# Giratoire rue du Manoir Tournefeuille

Sur invitation de la mairie de Tournefeuille, 2P2R Vélo Tournefeuille a participé sur site, à la réunion du 16 juin 2026, au sujet de l'intersection de la rue du Manoir avec l'avenue du Marquisat. Des représentants de la mairie de Tournefeuille et de l'association de riverains « Le Manoir » étaient présents.

Ce document présente les constats et les préconisations de 2P2R Vélo Tournefeuille.  
Il est adressé à la mairie de Tournefeuille.

Exemple avenue du Marquisat

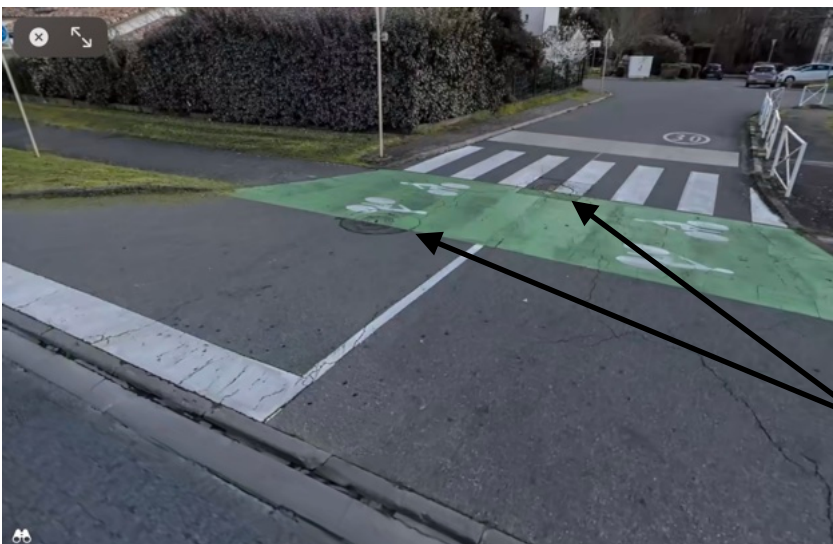
- Trottoir-piste traversant pour les accès à la Panetière
- les potelets sont utiles pour éviter le stationnement
- À gauche, les potelets sont décalés de la piste (bémol, le potelet derrière le candélabre est inutile)
